石木ダムは中止すべきである

今本博健

公開討論会

2011年3月6日

川棚川計画高水流量配分図

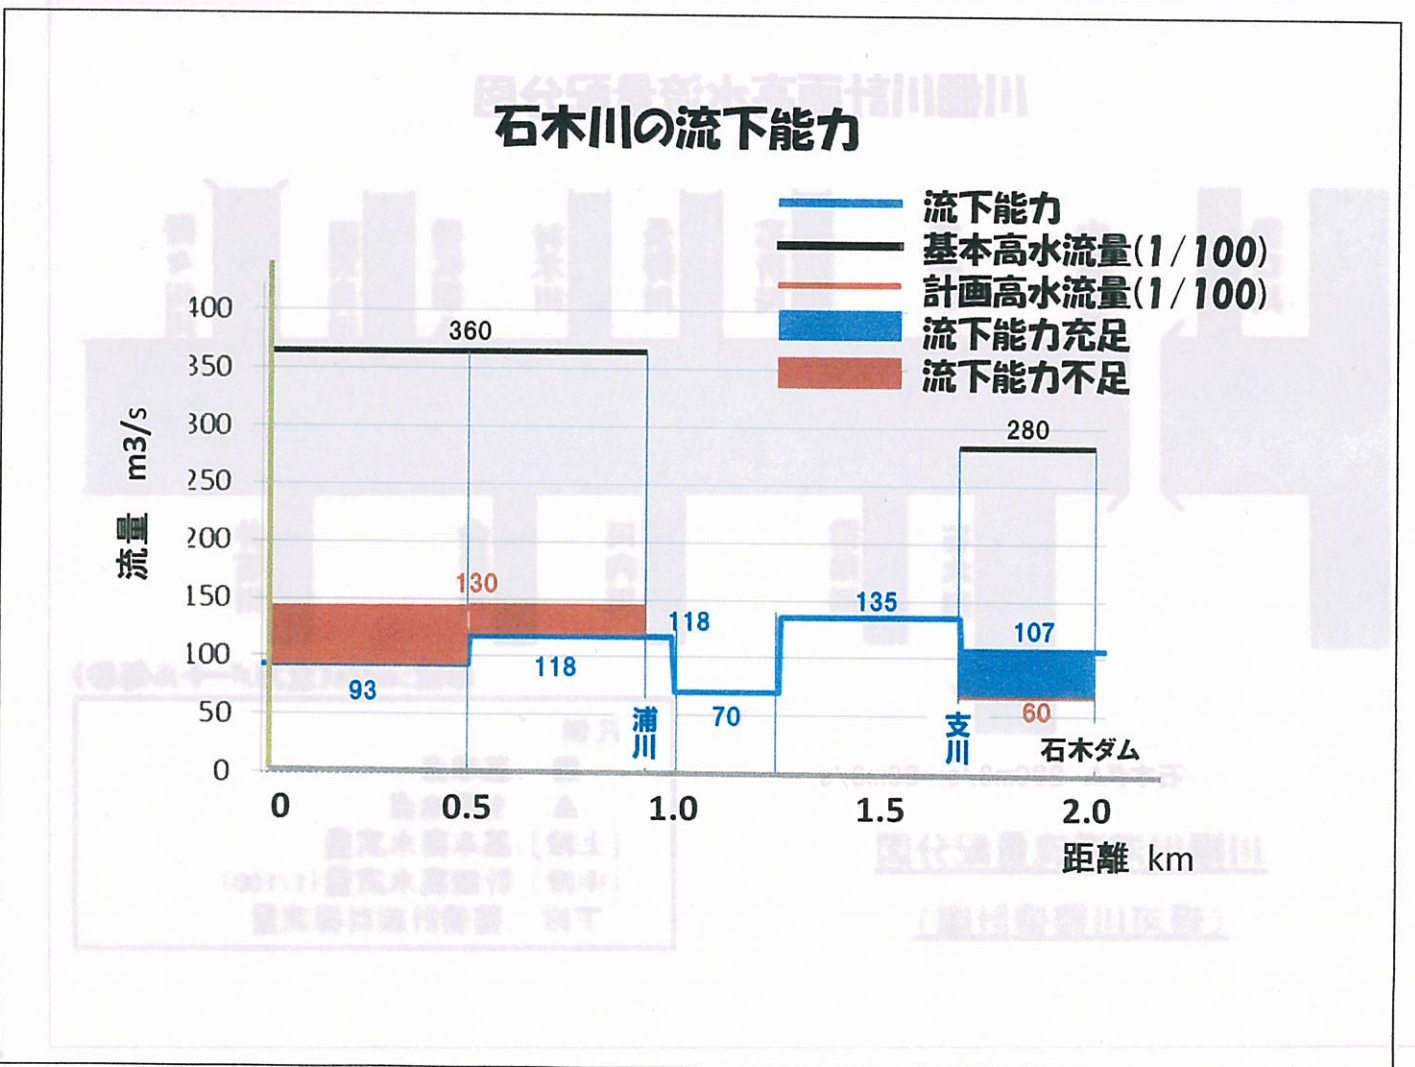
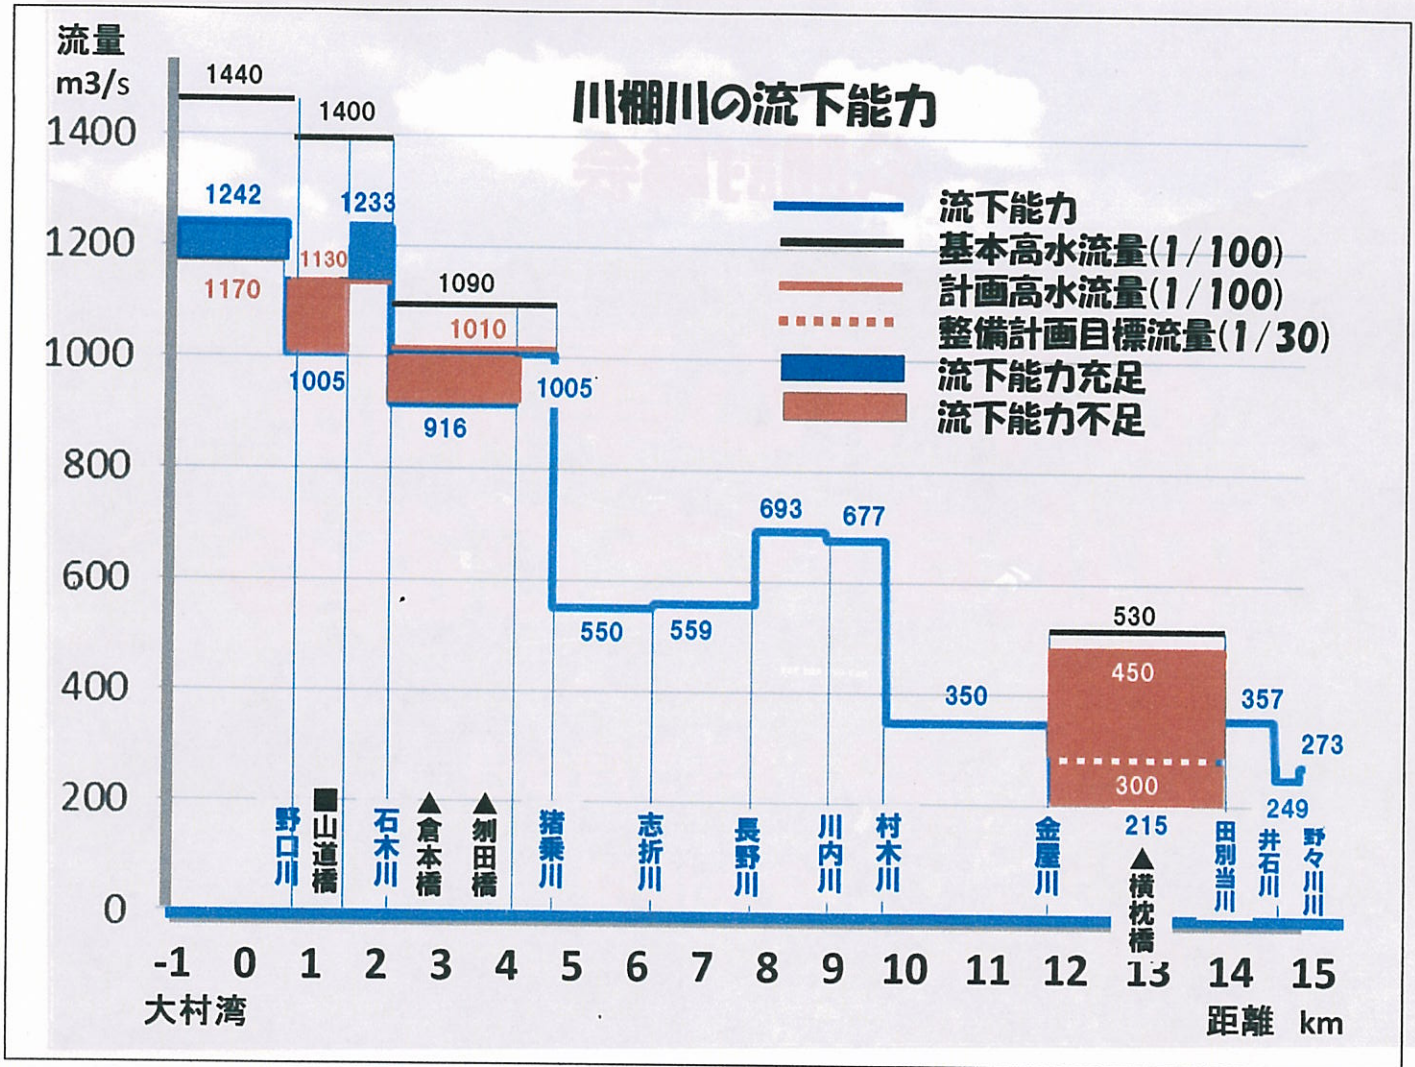
ところが、川棚川計画高水流量配分図ではそうになっていない。野々川ダムにおいて90m³/sから10m³/sへと80m³/sの調節した効果が石木川合流点直前まで減衰せずにそのまま保たれ、倉本橋での計画高水流量は基本高水の1090m³/sより80m³/s低減した1010m³/sとされている。倉本橋は野々川ダムから十数km下流である。数値の丸めのせいだろうか。

石木川の流量配分はさらに不可解である。石木ダムで280m³/sから60m³/sへと220m³/sの調節をすることにより、合流点では360m³/sの基本高水を130m³/sにまで230m³/s低減されることになっている。ダムによる220m³/sの調節が2km下流の合流点では調節量より大きい230m³/sの低減をもたらすというのである。常識的に考えてあり得ないと思われる。

どのような計算をしたのであろうか。再計算が必要ではないか。

平成2年7月洪水浸水実績

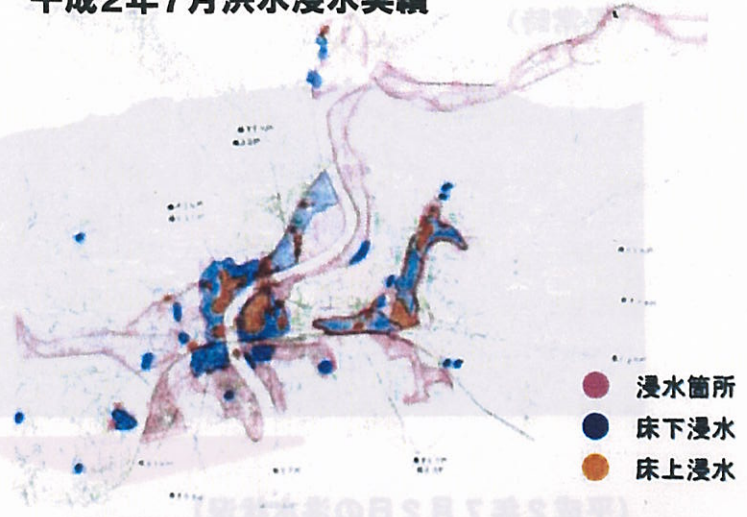
川棚川下流については浸水実績が図と写真で示されているが、両者は微妙に食い違っているの
で、より正確と思われる図で見てみる。

図では、浸水箇所が赤線で囲まれ、住宅地域については床下浸水と床上浸水が色分けされている。図によれば、川棚川本川、石木川とも兩岸の随所で浸水している。

一方、ハザードマップの想定氾濫区域をみると、川棚川本川については兩岸の広範囲が氾濫区域とされているが、浸水実績がありながら氾濫区域から除外された区域もある。石木川については完全に除外されている。

ハザードマップは危険を周知させるのも目的に含まれるから、計画より大きな洪水を対象として示されるのが普通である。ところが、このハザードマップでは想定氾濫区域が実績浸水区域より狭くなっている。とくに石木川は想定氾濫区域から除外されている。

ハザードマップの想定氾濫区域はどのような洪水を対象に計算したのか。

(平常時)

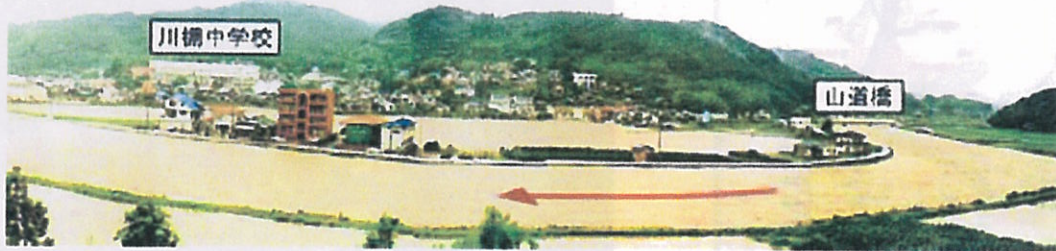
中組郷地区の写真を見たとき驚いた。説明だけ読めば、洪水で建物が流失したかと錯覚しそうであった。イメージ写真かと思ったがそうではない。平成2年7月洪水で浸水した当時の農地を水害後に開発して多くの建物を建てたのである。

このことは将来に禍根を残したことになるに違いない。浸水地は、万一に備えて遊水機能が発揮されるよう平時は農地として利用し、住家を建てないようにするのが望ましい。盛土して宅地化すれば、かつての遊水量が周辺を含めた区域に氾濫し、被害を深刻化することになる。川棚町の防災方針が疑われる失敗である。
